Številka: 430-42/2022-442

LOKACIJSKA PREVERITEV ZA VODNO INFRASTRUKTURO, NAMENJENO ODPRAMI POSLEDIC POPLAV IN PLAZOV V ODLOKU O OBČINSKEM PROSTORSKEM NAČRTU OBČINE RAZKRIŽJE

SPREMEMBA IN DOPOLNITEV STALIŠČ DO PRIPOMB IN PREDLOGOV

zaradi dodatnih usklajevanj glede poteka vodne infrastrukture

Grafični prikaz: potek nasipa oz. zidu po spremembi in dopolnitvi stališč do pripomb (modro)

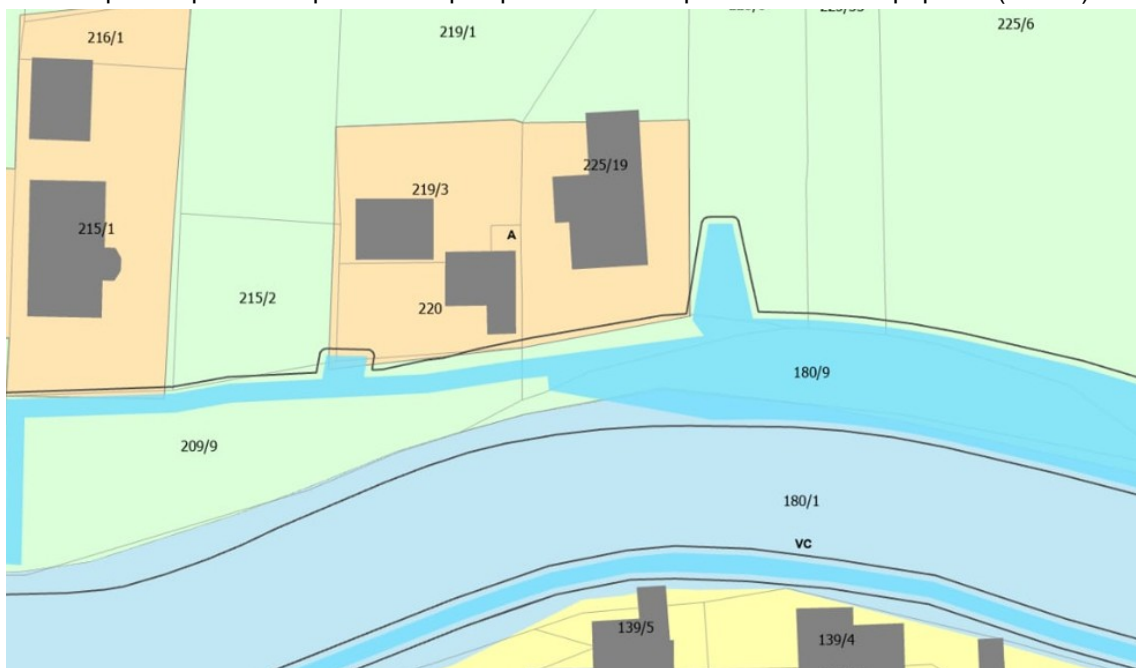
Pripomba št. 3 za območje parc. št. 225/19, 225/8, 225/33, vse k.o. 275 – Veščica, po potrjenih stališčih do pripomb in predlogov, št. 430-42/2022-397, z dne 14. 2. 2025

Stališče 3: Pripomba se upošteva.

Rampa se zamakne, da ni lomljena. Zaradi zamika rampe se nekoliko zamakne tudi v.v. zid.

Grafični prikaz: potek nasipa oz. zidu po spremembi in dopolnitvi stališč do pripomb (DGD situacija)

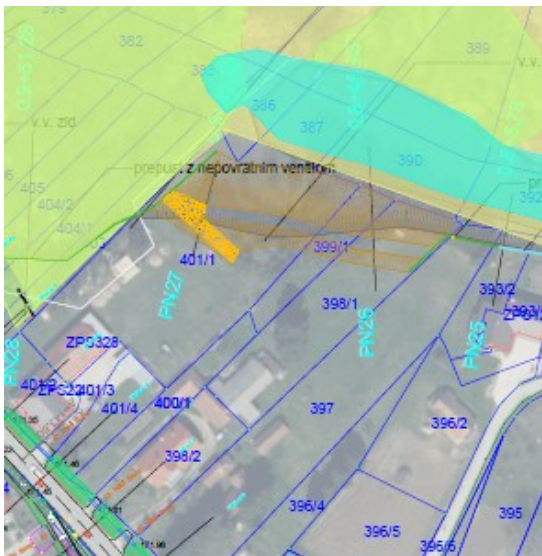
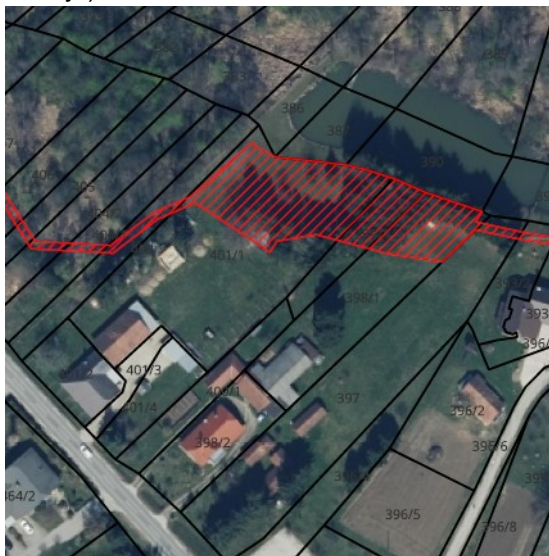
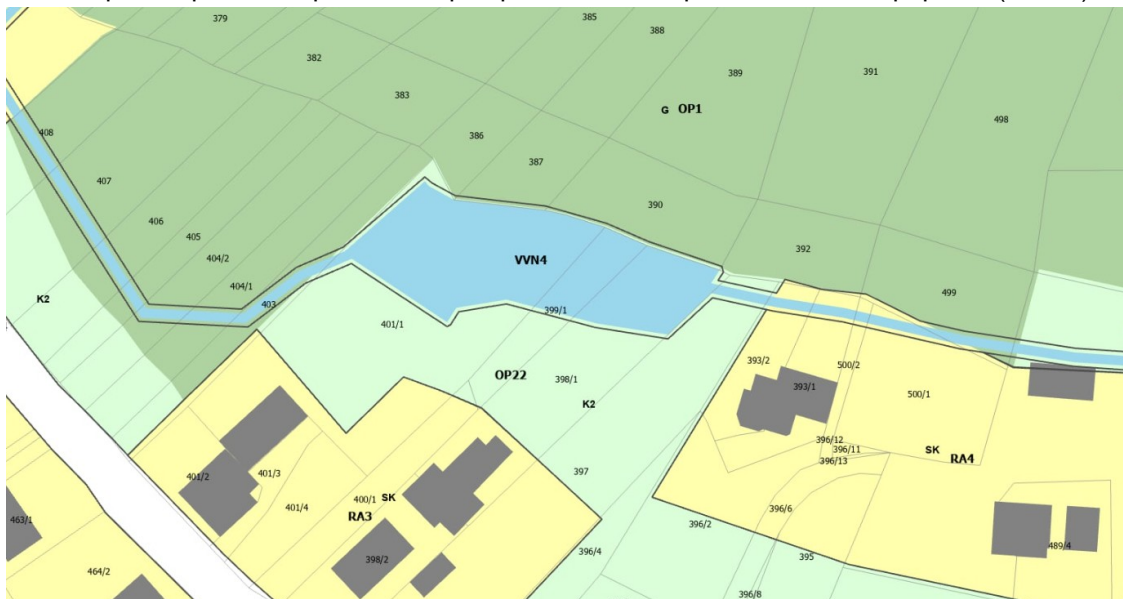
Pripomba 9 na parc. št. 397, 398/1, 399/1, k.o. 276 – Razkrižje, po potrjenih stališčih do pripomb in predlogov, št. 430-42/2022-397, z dne 14. 2. 2025

Pripombodajalec oporeka grafičnemu prikazu stališča, saj v.v. nasip ni pomaknjen na rob parcele, ki naj bi sovpadal z robom brežine.

Stališče 9: Pripomba se smiselno upošteva.

V.v. nasip od roba parcel 398/1, 399/1 se predvidi z naklonom brežine 1:3 na vodni strani in 1:2 na zračni. Rob parcele z robom brežine ne sovpada, zato se dejansko stanje na terenu upošteva pri zakoličbi. Smreke je potrebno posekati, ker je novega materiala v višini ca. 1,30-1,50 m. Potrebno je postaviti tudi ograjo na v.v. zid, kjer se priklopi v.v. nasip.

Grafični prikaz: potek nasipa oz. zidu po spremembi in dopolnitvi stališč do pripomb (DGD situacija)

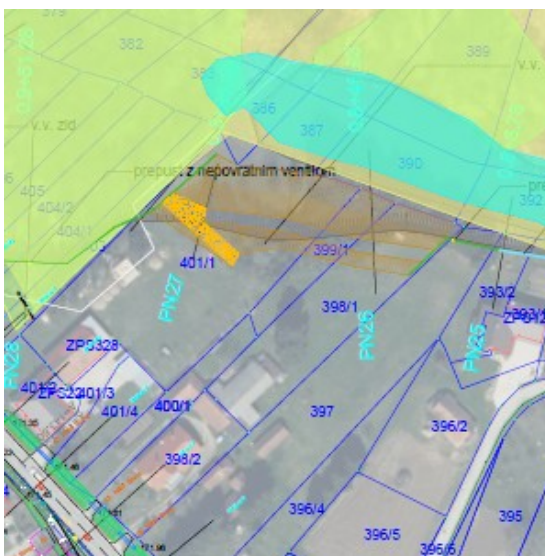
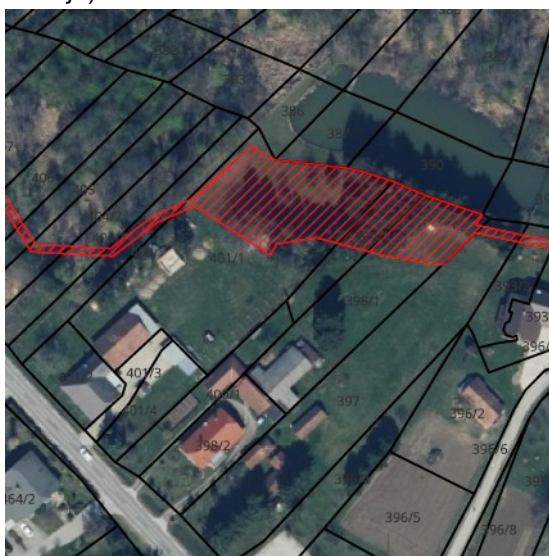
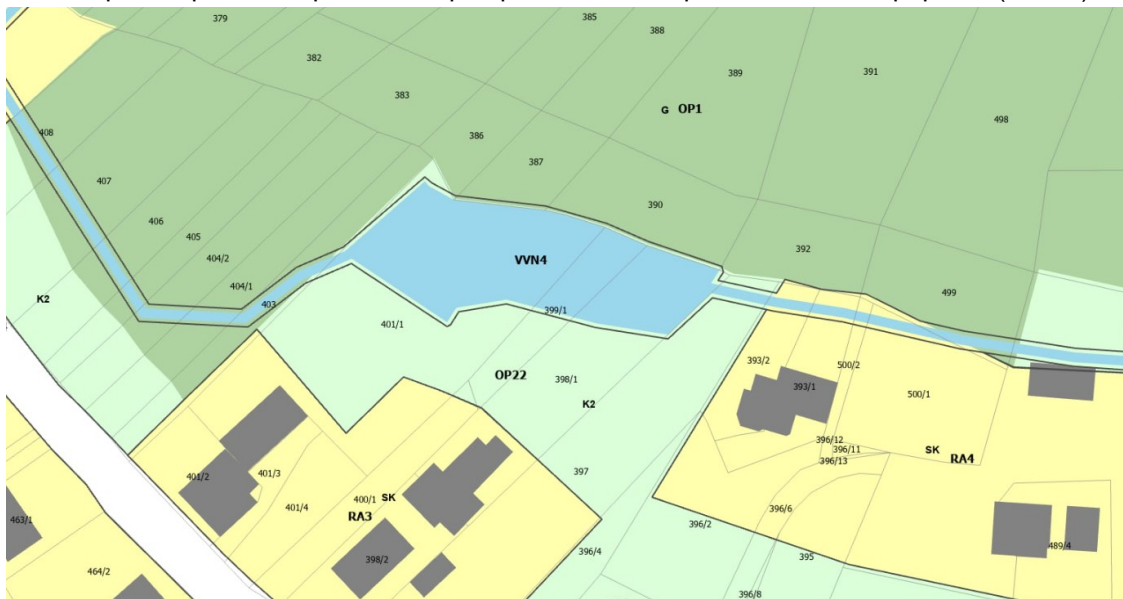
Pripomba št. 10 na parc. št. 401/1, k.o. 276 – Razkrižje, po potrjenih stališčih do pripomb in predlogov, št. 430-42/2022-397, z dne 14. 2. 2025

Pripombodajalec oporeka grafičnemu prikazu stališča, saj v.v. nasip ni pomaknjen na rob parcele.

Stališče 10: Pripomba se smiselno upošteva.

V.v. nasip od roba parcele 401/1 se predvidi z naklonom brežine 1:3 na vodni strani in 1:2 na zračni. Rampa se zagotovi na zračni strani v.v. nasipa, saj ga na vodni strani zaradi poseganja v habitat ni mogoče zagotoviti. Potrebno je postaviti tudi ograjo na v.v. zid, kjer se priklapi v.v. nasip.

Grafični prikaz: matematični model (DGD)

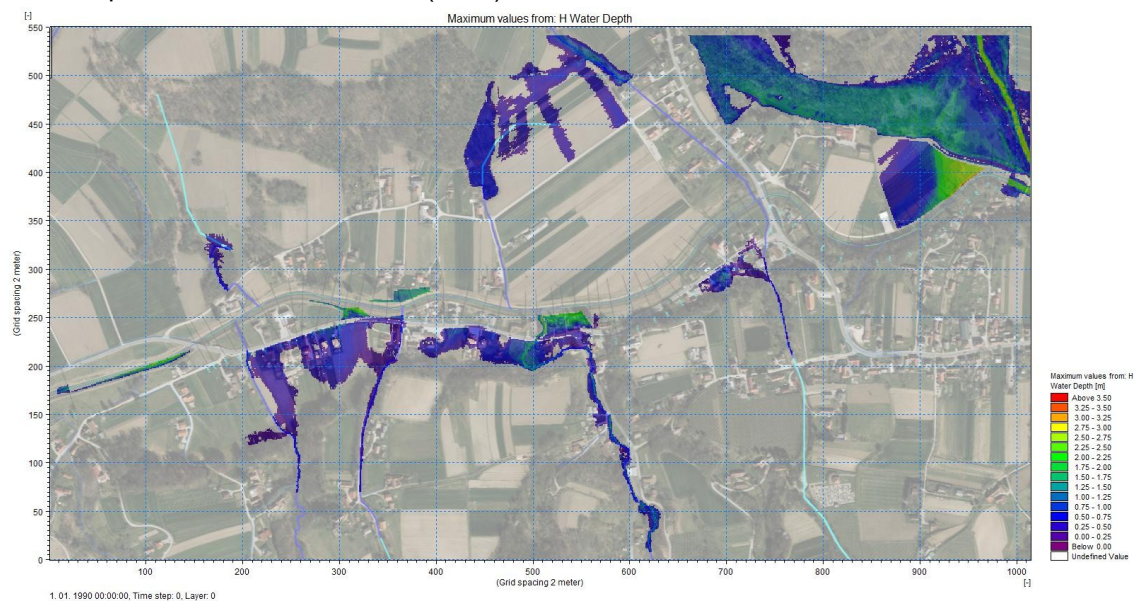
Pripomba št. 20 na parc. št. 225/23, k.o. 275 – Veščica

Pripombodajalca zanima poseg pri njihovi hiši, saj so bili prepričanja, da po spremembi projekta na njihovi lokaciji ne bo poskrbljeno za zaščito pred visokimi vodami.

Stališče 10: Seznanitev.

Zaščita pred visokimi vodami se načrtuje gorvodno ob obeh straneh reke Ščavnice, ker pa je pri pripombodajalcu predvideno prečrpavanje notranjih voda, ob čemer je matematični model pokazal, da območje ni poplavno, zato ob parceli ni načrtovanega v.v. zidu.
